MEMORIAL DE CALCULO

CSF-Riviera

Justificativas para os acréscimos de serviço na obra de construção do Centro de Saude da Família - CSF RIVIERA - Conjunto Riviera localizado na Avenida Liberdade esquina com Rua 18 com Avenida Perimetral Cinco APM 08 Conjunto Riviera, Goiânia-GO, CEP -74805-010, área – 913,45m2.

23 – HIDROSSANITARIO

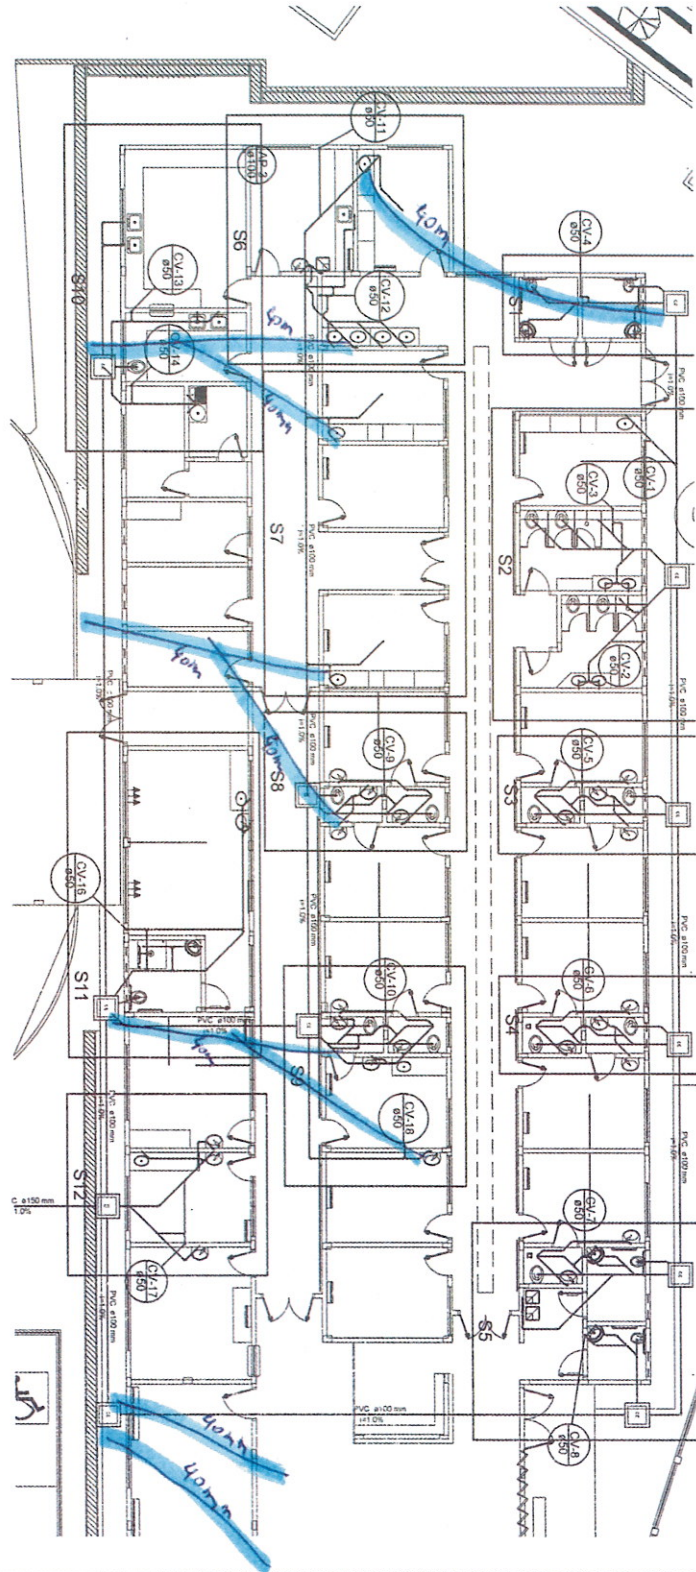
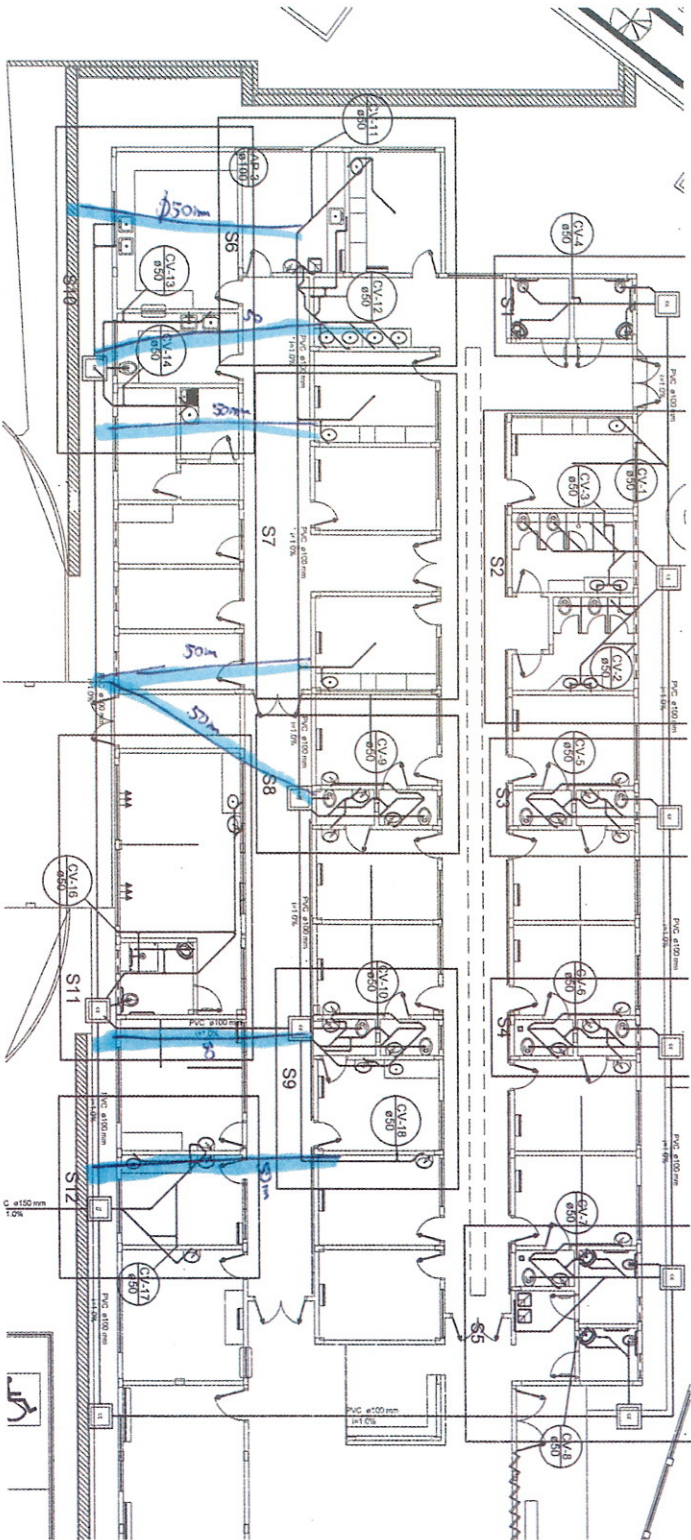
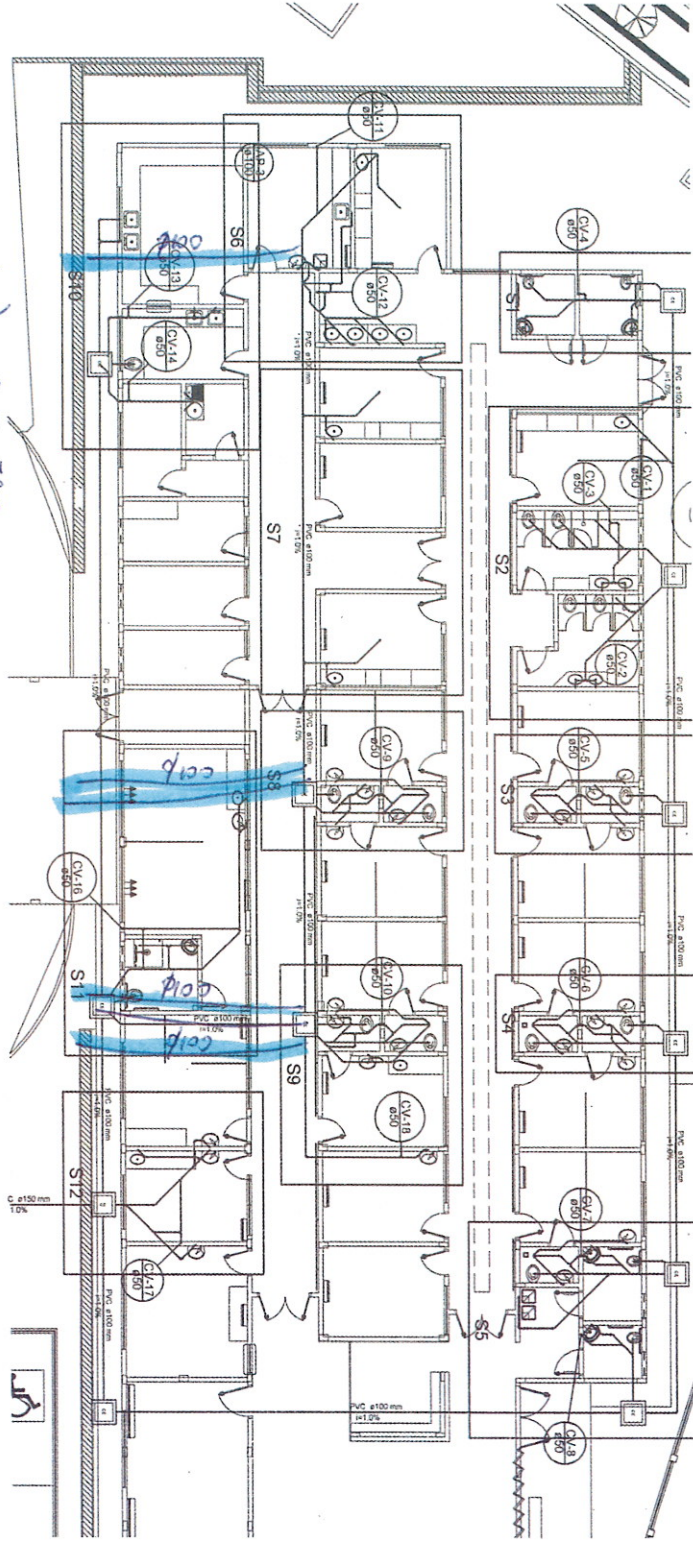
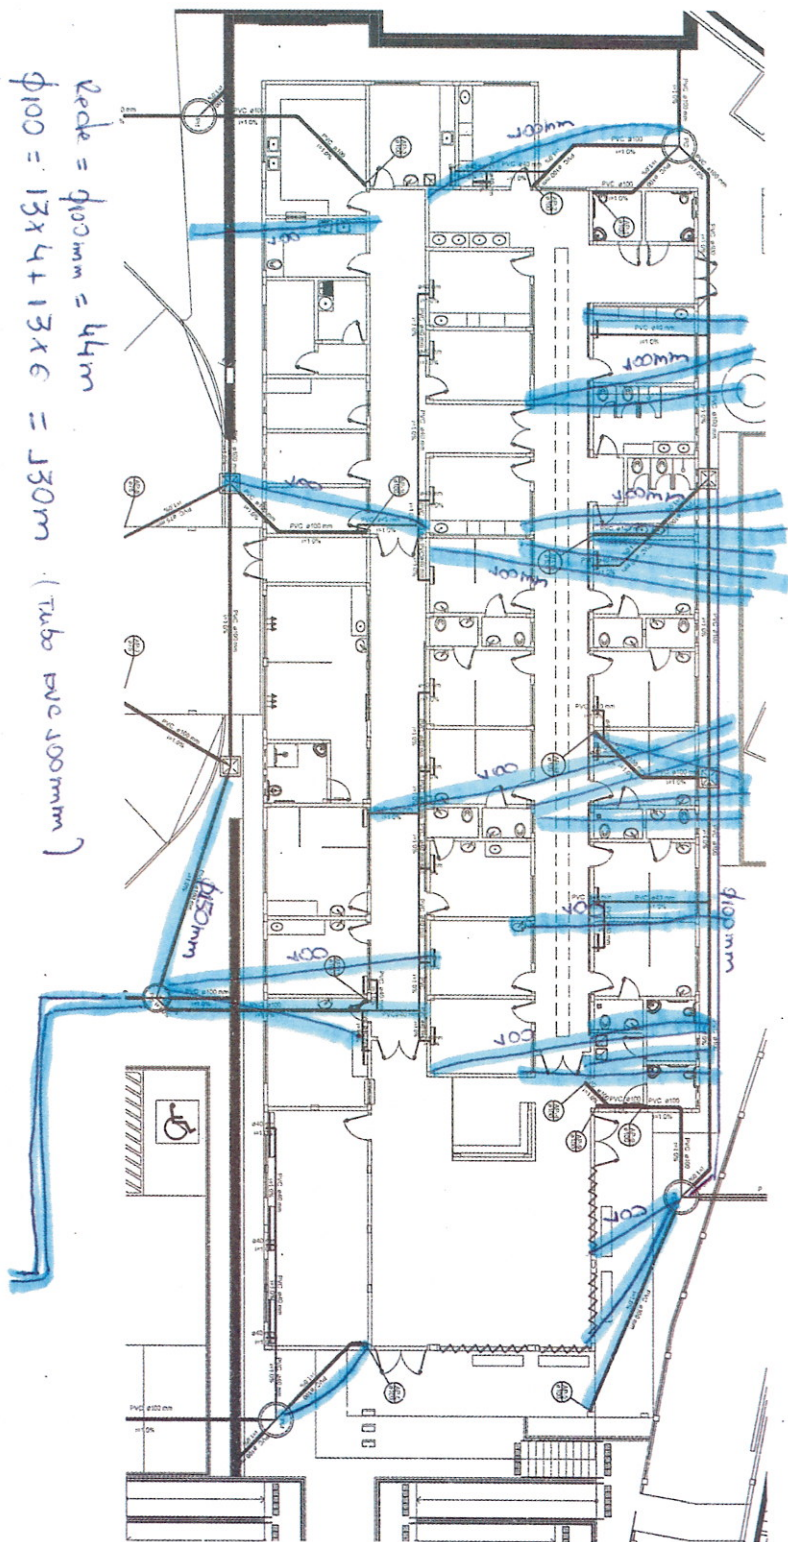
23.1.1 - TUBO PVC, SERIE NORMAL, ESGOTO PREDIAL, DN 150 MM, FORNECIDO E INSTALADO E M SUBCOLETOR AÉREO DE ESGOTO SANITÁRIO. AF_12/2014 O serviço não consta no projeto de agua pluvial e não foi contemplado na planilha orçamentaria levada na licitação. Mas a quantidade levantada foi necessária para o fluxo adequado de agua pluvial.

23.1.2 - JOELHO 90 GRAUS, PVC, SERIE NORMAL, ESGOTO PREDIAL, DN 100 MM, JUNTA ELÁSTICA, FORNECIDO E INSTALADO EM RAMAL DE DESCARGA OU RAMAL DE ESGOTO SANITÁRIO. AF_12/2014 O

serviço consta no projeto hidrossanitário, não foi contemplado na planilha orçamentaria levada na licitação. Quantidade levantada no projeto hidrossanitário

$\phi 40mm$ (Lubr.) = $7 \times 6,15 \times 2 = 52m$
Cav. 40mm = $150m$
Soc. 40mm 45° = $200m$

Curva 50mm = 3
 $\phi 50\text{mm}$ (Arbo) = $2 \times 6 + 4 \times 5 = 68\text{m}$
Sungão 50 = 8vunid
Sofa 50 x 45° = 12vunid

$\phi 100 \text{ mm (S900)} = \text{GR} = 3 \text{ cm}$

Rede = $\phi 100\text{mm} = 44\text{m}$

$\phi 100 = 13 \times 4 + 13 \times 6 = 130\text{m}$ (Tubo PVC 100mm)

$\phi 150 = 30\text{m}$

Serho $100 \times 90^\circ = 26\text{m} + 26\text{m} = 52\text{unid}$
Serho $100 \times 45^\circ = 26\text{m}$
